N/Réf. : IXL20677_703_PU
Gest. : MB/GL
V/Réf. : URB/AS/PU2022/434-190-295/4-3
Corr : Gauthier Loundja
NOVA : 09/XFD/1858251

IXELLES. Rue du Lac, 4 - Rue de la Vallée, 3 (arch. Ernest DELUNE)
(= ZP de l'Ancien atelier et habitation de Clas Grüner Sterner et de la maison art Nouveau Rue de la Vallée, 40 / Inventaire)
PERMIS D'URBANISME : transformer une maison unifamiliale notamment modifier la porte d'entrée sous forme de triplet, mettre en conformité le balcon au niveau des combles côté rue de la Vallée et la modification des deux façades

Avis de la CRMS

La demande

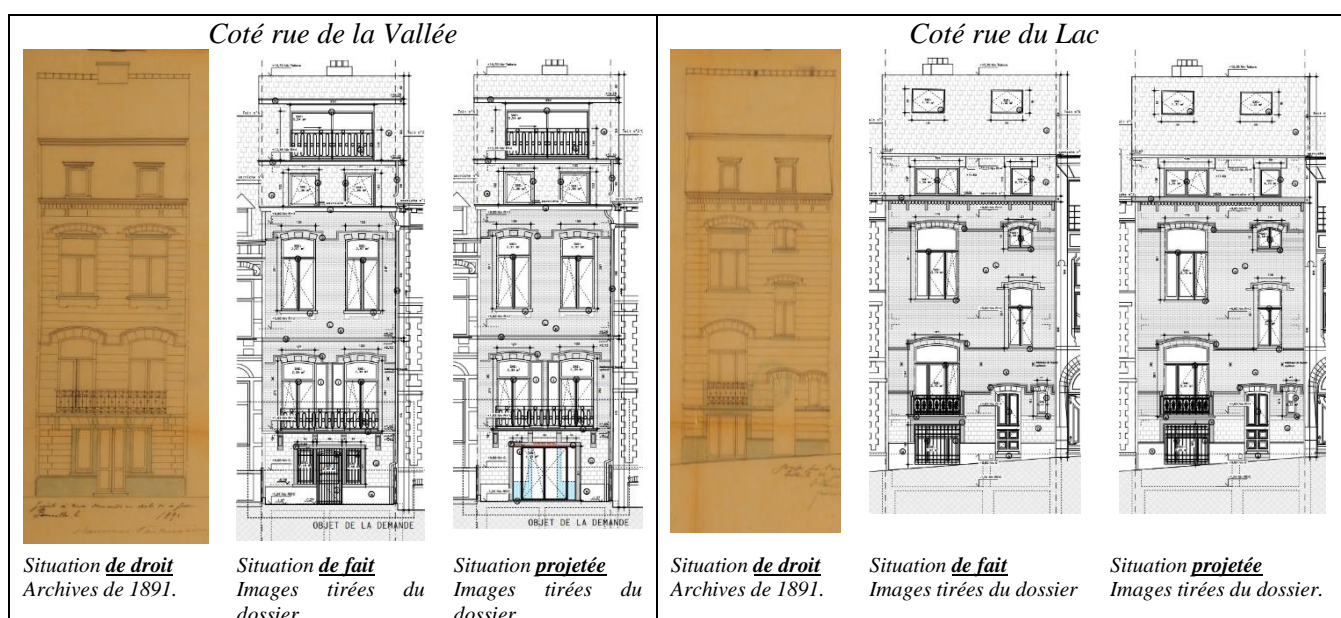
La CRMS estime que la transformation de l'entrée en triplet du rez-de-chaussée par une grande baie entièrement vitrée, appauvrirait considérablement la composition du rez-de-chaussée de la façade et donc de l'ensemble urbain. L'entrée actuelle est en effet très caractéristique du style éclectique. De grande qualité, avec ses grilles en fer forgé aux motifs faisant écho à ceux de la grille de clôture, elle participe pleinement à la composition d'ensemble. Elle devrait être conservée en l'état. Si les châssis des deux façades ne sont pas d'origine, ils ont néanmoins été remplacés dans le strict respect des profils de châssis éclectiques et sont harmonieusement intégrés.

Donc tant pour l'immeuble, que pour la zone de protection, la CRMS pas favorable à la modification proposée pour le triplet, ni aux régularisations pour le terrasson et la corniche.

S'agissant de la terrasse rentrante dans le brisis, elle pourrait éventuellement être acceptée si une cohérence est rétablie au niveau du terrasson par le rétablissement des lucarnes disparues et de la corniche à modillons, et si un châssis de plus grande qualité et moins visible (sombre) est mis en œuvre.
